Le **23 NOV. 2015**

Nos réf : EE-1094-15

Avis de l'autorité environnementale sur le projet de construction de l'ensemble immobilier « Village des Rosiers » à Saint-Ouen (Seine-Saint-Denis)

Illustration 4: Sensibilité du site au phénomène d'îlot de chaleur (source : carte thermographique d'été 2010 – APUR ; annotation : DRIEE) - La couleur rouge indique des zones plus chaudes.

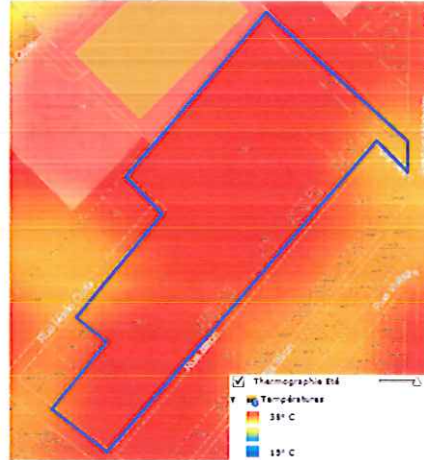
Le dossier présente des données assez générales concernant le contexte climatique du projet (p. 18). L'autorité environnementale relève toutefois que le site est très sensible au phénomène d'îlot de chaleur urbain, comme le montre la carte thermographique d'été disponible sur le site CASSINI³ de l'APUR (cf. Illustration 4).

Le dossier aurait également pu analyser les causes de cette sensibilité à partir de la carte de la morphologie des îlots urbains et des zones climatiques locales issue des travaux de l'Institut d'aménagement et d'urbanisme (IAU)⁴. Au niveau du projet, les grandes emprises imperméabilisées et surtout l'absence d'eau (fontaines, bassins, etc.) sont des facteurs aggravants de l'effet d'îlot de chaleur.

L'autorité environnementale rappelle qu'il existe des moyens de lutte contre cet effet, notamment le choix des matériaux de surface, la végétalisation des espaces et l'exploitation de la ressource en eau.

Illustration 5: Insertion du projet dans son environnement (source : dossier de permis de construire, pièce PC6 ; annotations : DRIEE)

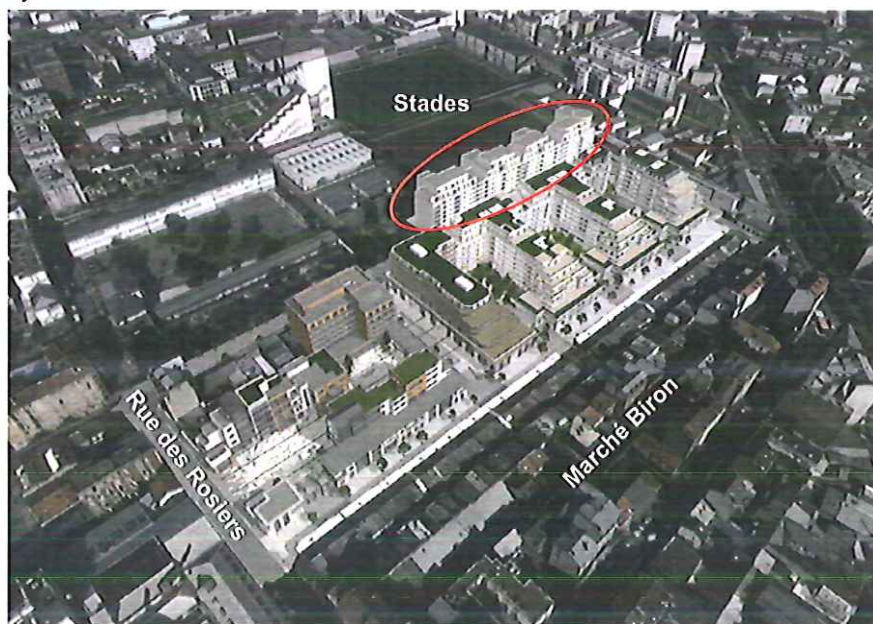
Aucun visuel de la perspective depuis les stades n'est inclus dans l'étude d'impact ou le dossier de permis de construire. Les images du projet issues de ce dernier (cf. Illustration 5, ellipse rouge) donnent l'impression d'une longue barre d'immeuble fermant la perspective depuis le nord-ouest. L'autorité environnementale recommande de mieux illustrer la perspective nord-ouest/sud-est sur le projet et de justifier les choix de forme urbaine, le cas échéant au vu de variantes. Enfin, le choix de la surélévation de la partie

centrale du mail séparant le secteur d'activités du secteur de logements et d'un accès par des escaliers du côté des rues Biron et Marie Curie mériterait d'être justifié d'un point de vue paysager.

L'autorité environnementale recommande d'approfondir l'analyse des impacts paysagers du projet.
